東松山261 太陽光発電システム

事業概要説明資料

再開催日：2026年5月21日

【パネル】 及び 【架台】 の会社に変更となったため
皆さまに詳細をご案内させていただきます。

※29ページが変更となっています

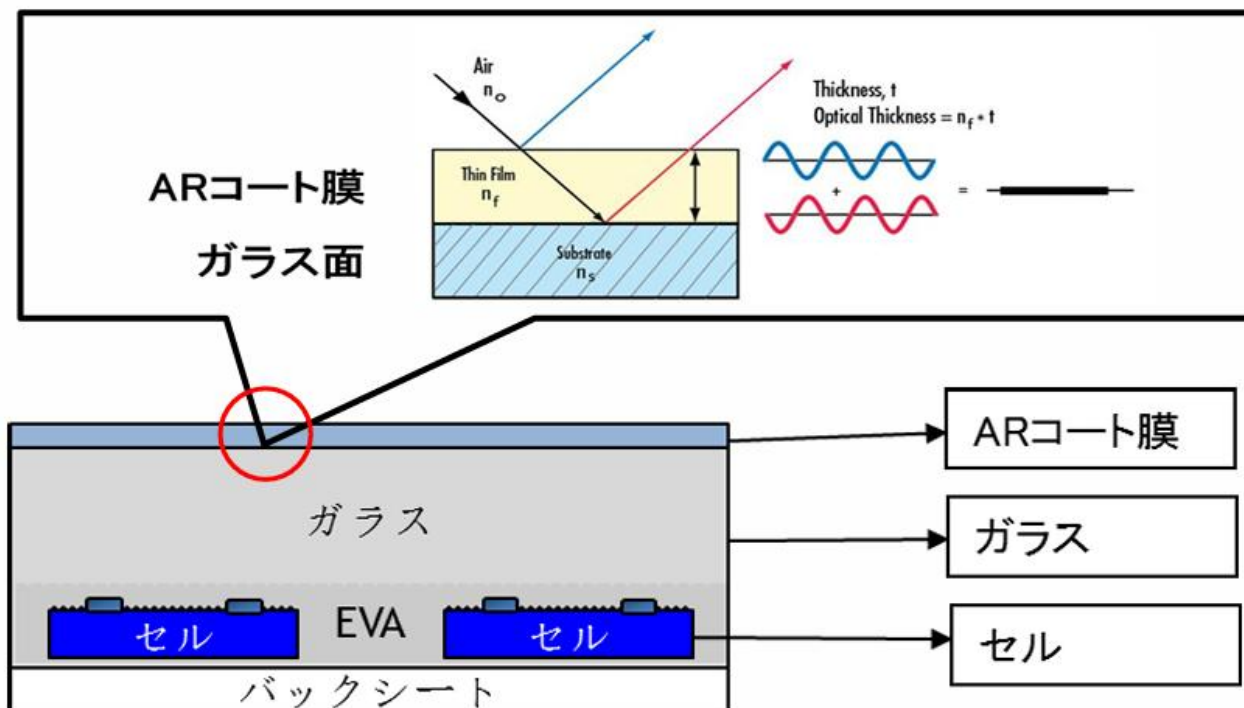
変更前

①設備の安全性：太陽光モジュールについて JKM585N-72HL4-BDV-J仕様書

変更後

①設備の安全性：太陽光モジュールについて GCL-NT12R/66GDF 620W

- **低い温度係数:** 最大出力の温度係数は **-0.29%/°C** と非常に低く設計されています。
- **熱によるロスを低減:** 一般的なパネルと比較して、夏場のパネル温度上昇に伴う出力低下が少なく、年間を通じて安定した発電量を維持します。

- **優れた耐荷重性能:** 前面からの積雪荷重は **5400Pa**、背面からの風圧荷重は **2400Pa** の最大定格値を備えています。
- **ダブルガラス構造の採用:** 前面・背面の両方に2.0mmの熱強化ガラスを使用した堅牢な構造です。
- **塩害地域への対応:** 塩水噴霧耐腐食試験に合格しており、海岸線隣接地（直接海水が飛散する場所を除く）での設置も可能です。
- **徹底した品質検査:** 製造工程において、全数フラッシュテストおよび2回のELカメラ検査を実施し、初期不良を未然に防いでいます。

※56ページが変更となっています

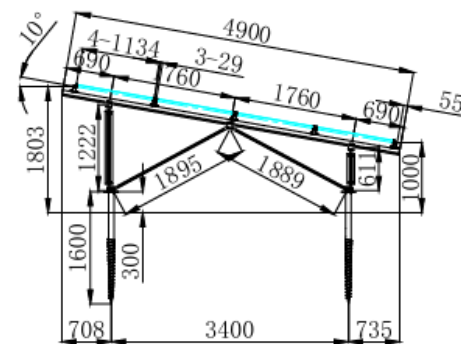
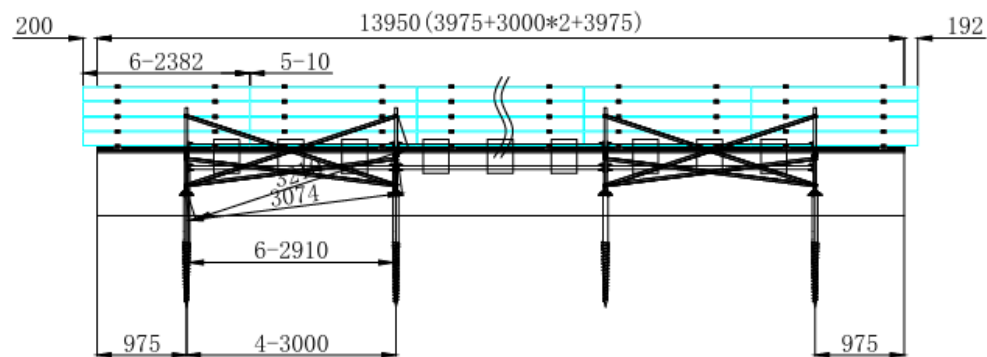
変更前

36m/s風速を基準として設計しています。
積雪量は60cm（通常地域）です。

30m/s風速を基準として設計しています。
積雪量は30cm（通常地域）です。
